GOVERNO DO DISTRITO FEDERAL
SECRETARIA DE ESTADO DE TRANSPORTE E MOBILIDADE DO DISTRITO FEDERAL
Coordenação de Projetos Especiais

Relatório Técnico - SEMOB/SUPAR/COPE

RELATÓRIO DE CONSULTA E AUDIÊNCIA PÚBLICAS

VIA PONTE PARANOÁ

Figura 1- escolhas possíveis

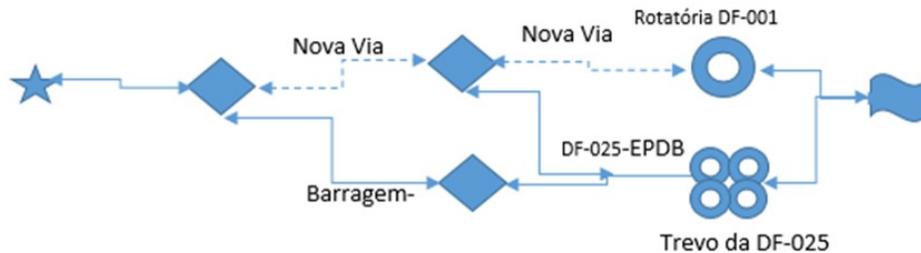
80% do tráfego advindo da DF-001 (Itapoã) optam pela nova via.

Os veículos que optam pela nova via da DF-001, posteriormente podem optar pelo o acesso à EPDB, que também será melhorado neste projeto (distância similar e mesma condição de pista duplicada). Essa condição de escolha de rota é facilitada pela popularização dos aplicativos específicos, e é outra premissa da alocação do tráfego.

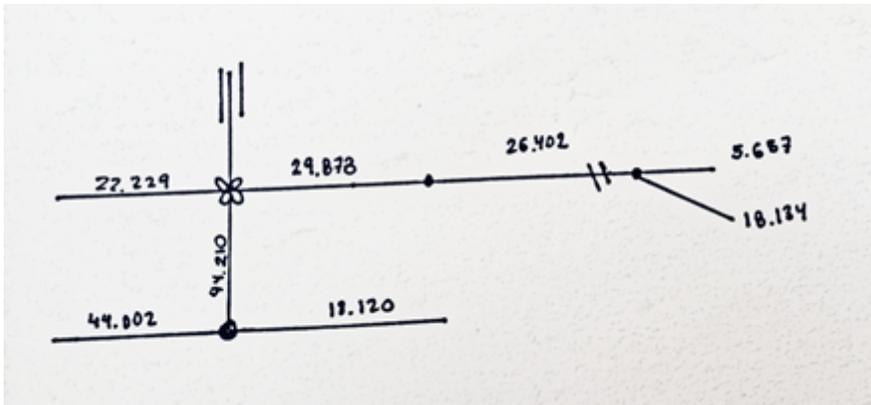
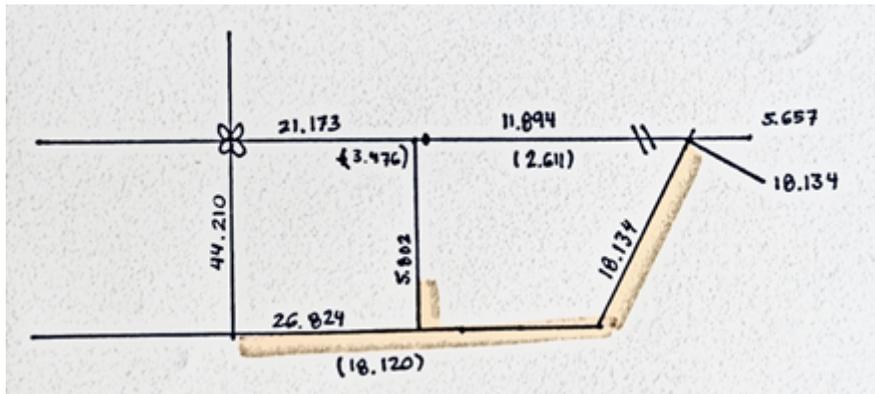
Após a duplicação, e com o incremento da demanda resultado da escolha dos usuários conforme Figura 1, e assumindo as situações apresentadas a seguir, teremos:

Situação atual:

Situação após a implantação:

- suposições anteriores.
- As obras serão entregues no 5º ano (48 meses).
- Após a entrega das obras o volume originado da DF-001 deve ser dividido entre as duas vias, na proporção de 80% - nova e 20% antiga, o da DF-005 (EPPR) se manterá integralmente no caminho anterior (menor distância) e ocorrerá um acréscimo de razão de 5% do volume em número de veículos pesados na via nova (906 veículos pesados por dia).
- No acesso à DF-025 (EPDB), ocorrerá uma migração de 40% do tráfego para essa via.
- Após a entrega, serão consideradas 2 faixas por sentido.
- $f_{HV} = 0,91$.
- $N = 2$.

No novo volume na DF-001, de 26.824 foi aplicada a taxa de crescimento nos 4 anos de 2,5% aa.
